**Vorhabenbezogener Bebauungsplan „Golfanlage Batzenhof“,
Karlsruhe-Hohenwettersbach**

Zusammenfassung der im Rahmen der Beteiligung der Öffentlichkeit gemäß § 3 Absatz 2 BauGB abgegebenen Stellungnahmen

Vergleich Plan / Realität am Beispiel Zufahrt 3 (Thomashof)

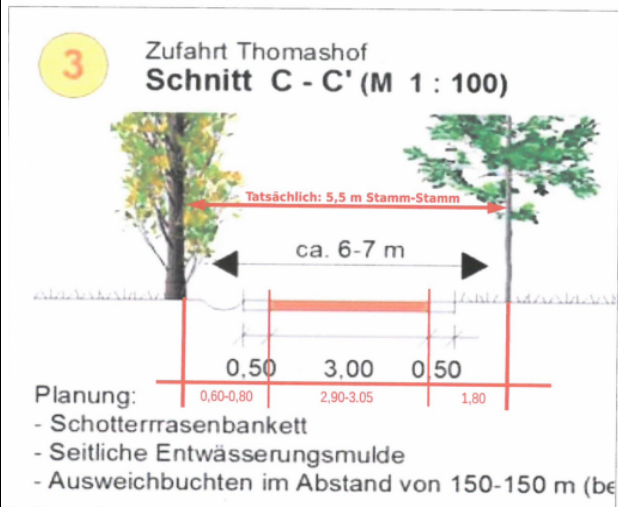
Darüber hinaus ist die vorgesehene Zufahrt Nr. 3 (über Thomashof) noch in einem weiteren Punkt fehlerhaft geplant. Der Platz zwischen dem bestehenden Baumbestand (Pappeln und Linden) reicht in keiner Weise aus, die Straße zu erweitern, um Schotterrasenbankett und Entwässerung anzulegen, ohne das Wurzelwerk der Bäume zu beschädigen (siehe beigefügte Skizze (Vergleich Plan u. Realität am Beispiel Zufahrt 3 - Thomashof).

Die in Anlage 2 dargestellte Abschätzung des Verkehrsaufkommens ist völlig, unzureichend und fehlerhaft.

Die tatsächlichen Breiten sind unmaßstäblich eingezeichnet, um einen Vergleich zu ermöglichen. Auf Seite der Pappeln kann kein Schotterrasenbankett angelegt werden, ohne die Wurzeln der Bäume zu beschädigen. Die Straße

<p>müsste also auf die Seite der Winterlinden verschwenkt werden, wobei dort ein Graben besteht. Auch dann reicht die Breite nicht aus, um eine Entwässerungsmulde anzulegen. Ein Abstand von 6-7 Meter kann mit dem bestehenden Baumbestand nicht erreicht werden. Der Planskizze bezieht sich sichtlich nicht auf den Abstand Stamm-Stamm, so dass der Eindruck entsteht, dieser wäre noch größer.</p>	<p>wurzeln ausgeschlossen ist. Die ökologischen Belange während der jeweiligen Bauphase werden im gesamten Plangebiet durch eine ökologische Baubegleitung überwacht und dokumentiert. Das alles findet zudem in enger Abstimmung mit dem Tiefbauamt und dem Gartenbauamt statt, welches seit einigen Jahren die Pflege und Entwicklung der Pappelallee übernommen hat.</p>
B6 Privater 22.03.2015	
<p>Gegen den Bebauungsplan "Golfplatz Hohenwittersbach" erhebe ich folgende Einwendungen:</p> <ol style="list-style-type: none">1. Die Zufahrt Nr. 3 zum geplanten Golfplatz über die Straße Am Thomashäusle ist völlig unzureichend und stellt auch für die Bauphase keinen geeigneten Zugang dar.2. Das zu erwartende Verkehrsaufkommen während der Spielzeit ist nicht nachvollziehbar dargestellt.3. Die Zugänglichkeit der "nicht Golf spielenden" Bevölkerung zu den öffentlichen Spazier- und Radwegen ist nicht mehr gewährleistet. <p>Begründung: zu 1.: Die als Zufahrt 3 geplante Straße Am Thomashäusle weist nicht die nötige Breite auf, um einen Begegnungsverkehr zuzulassen. Schon heute ist es schwierig, wenn sich zwei PKW begegnen; ein aneinander vorbeifahren eines PKW und eines LKW ist ausgeschlossen und hat in der Vergangenheit schon wiederholt zu Unfällen mit Sachschäden geführt (Auto/Mauer). Bei einem regen LKW-Verkehr während der Bauphase kommt es mangels Ausweichmöglichkeiten unweigerlich zu einem Rückstau auf der stark befahrenen Rittnerstr., bspw. wenn Anwohner versuchen, in die Straße Am Thomashäusle einzubiegen. Es besteht nicht im Entferntesten die Notwendigkeit eines dreistrahligen Zufahrtssystems. Dem Erfordernis der Raumordnung wäre mit einer Zufahrt über die Ochsenstraße Genüge getan. Dass es sich bei der Zufahrt Nr. 3 um eine Straße durch ein Wohngebiet handelt, wird im Bebauungsplan an keiner Stelle erwähnt. Der Plan weckt im Gegenteil auf den ersten Blick den Eindruck, als würde die eigentliche Zufahrt erst später, nach der Wohnbebauung beginnen. Die Anwohner wurden im Vorfeld weder informiert, noch angehört, noch auf irgendeine andere Art und Weise einbezogen.</p>	<p>Siehe Stellungnahme zu B3.</p> <p>Siehe Stellungnahme zu B 3.</p> <p>Die Zugänglichkeit bleibt erhalten. Siehe hierzu Begründung Ziffer 4.3.4 Geh- und Radwege: „Sämtliche Wander-, Spazier- und Radwege bleiben der Öffentlichkeit uneingeschränkt zugänglich“ und die Festsetzungen in der Planzeichnung zum VbB.</p> <p>Diesbezüglich ist auf die Verkehrserhebungen zu verweisen. Die Bauphase stellt wie bei jedem Bauvorhaben im bebauten Bereich eine vorübergehende Situation dar, die gemäß den Regelungen des Durchführungsvertrages nach Abstimmung mit der Stadt durch einen Bauvertrag mit dem Erbauer der Anlage geregelt wird.</p> <p>Die drei Zufahrtswege sind schon heute vorhanden und werden durch entsprechende Beschilderung auf direktem Weg zum Golfgelände führen und somit Umwegfahrten verhindern.</p> <p>Im Rahmen der frühzeitigen Beteiligung der Öffentlichkeit wurde vom Planungsbüro Weis- haupt das Planungskonzept vorgestellt und mit</p>

Die für den Ausbau zur Verfügung stehende Breite zwischen den Bäumen ist am 22.04.2015 an zehn verschiedenen Stellen gemessen und der Ausbau für realisierbar befunden worden. Die Breite zwischen den Bäumen ist sehr unterschiedlich. Aus diesem Grund ist im Schnitt C-C eine ca. Breite von 6-7 m angegeben.

Das Schotterrasenbankett ist ein durchlässiger und tragfähiger Belag, der besser als Asphalt Oberflächenwasser aufnehmen kann. Die Flächen werden unter fachlicher Aufsicht angelegt werden, so dass eine Schädigung der Baum-

Verkehrsnetz

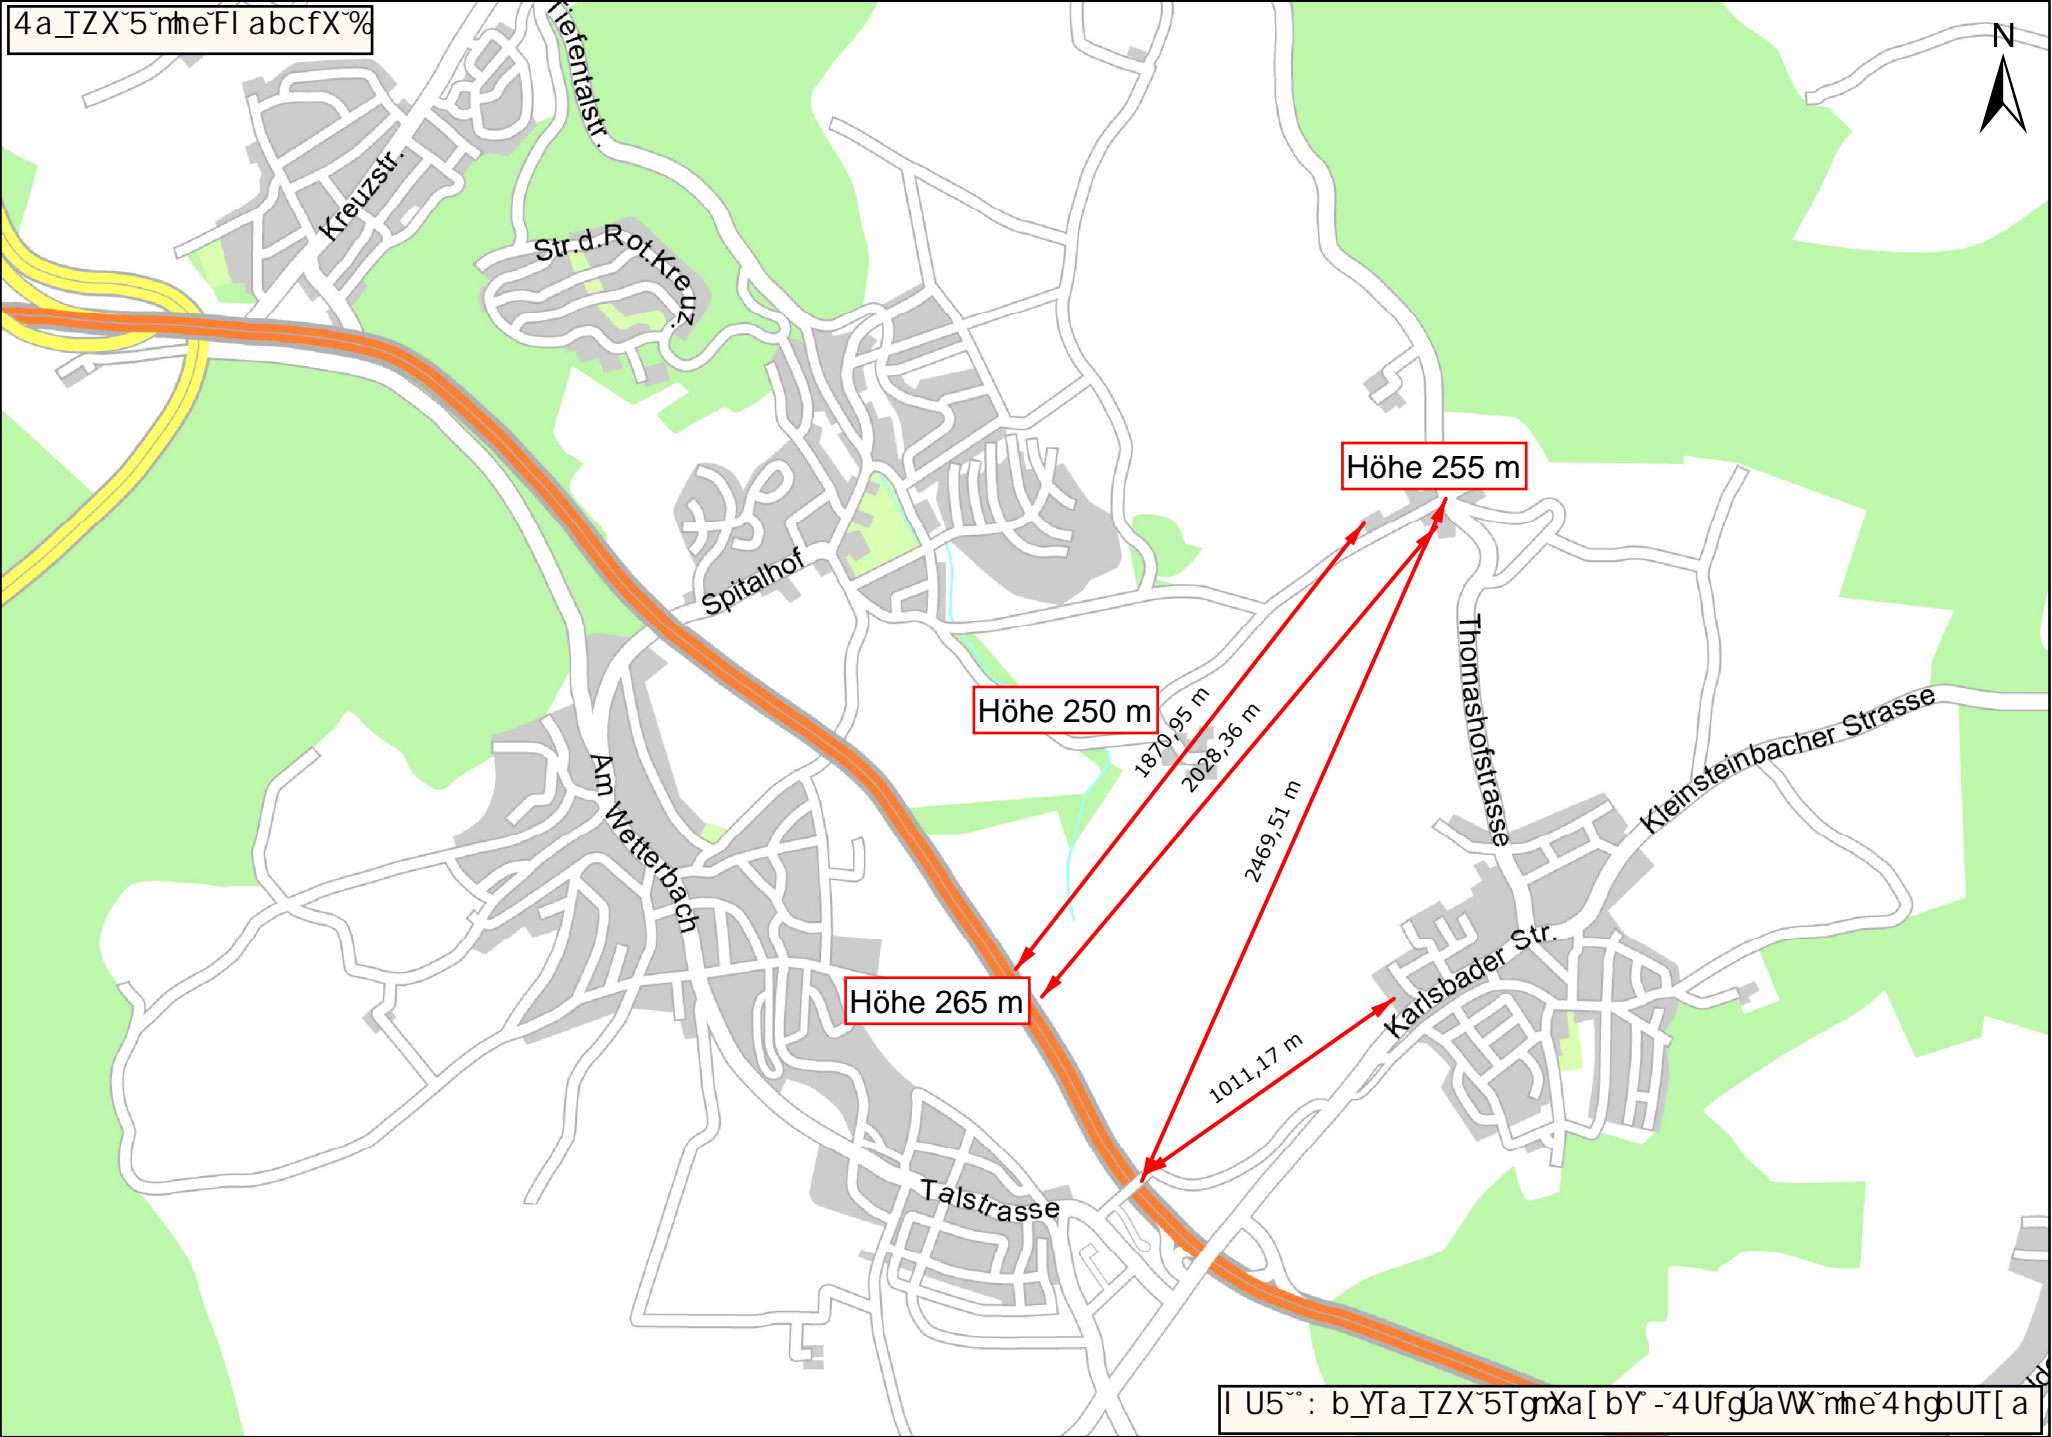
Gegen die Aufstellung des vorhabenbezogenen Bebauungsplans "Golfanlage Batzenhof" erheben wir Einwendungen. Insbesondere die Planung der Zufahrt über die Straße Am Thomashäusle lehnen wir ab und beantragen eine Neuregelung des Zufahrtssystems.

Im Bereich der Autobahnanschlussstelle Karlsbad gibt es bereits mehrere zum Teil asphaltierte Wirtschaftswege durch deren Ausbau der Golfplatz Batzenhof erschlossen werden kann, ohne die Ortsdurchfahrten Thomashof, Stupferich und Durlach zu berühren.

Es ist dabei völlig unerheblich, dass die Erschließung für einen Golfplatz auf der Gemarkung Hohenwettersbach über die Gemarkung Stupferich erfolgen würde. Durch die bisher geplante dreistrahlige Erschließung versucht der Planersteller u. E. Gemarkungen gleichmäßig zu belasten. Gemarkungen sind aber keine Schutzgüter, sehr wohl aber Menschen und Umwelt.

Siehe Stellungnahme zu B3 und B5.

Das bestehende Zufahrtssystem ist ausreichend, den Mehrverkehr durch die Golfplatznutzung aufzunehmen. Siehe hierzu die in der Anlage B dargestellten Verkehrsdaten an den Knotenpunkten, die für die Zufahrten zum Plangebiet relevant sind.
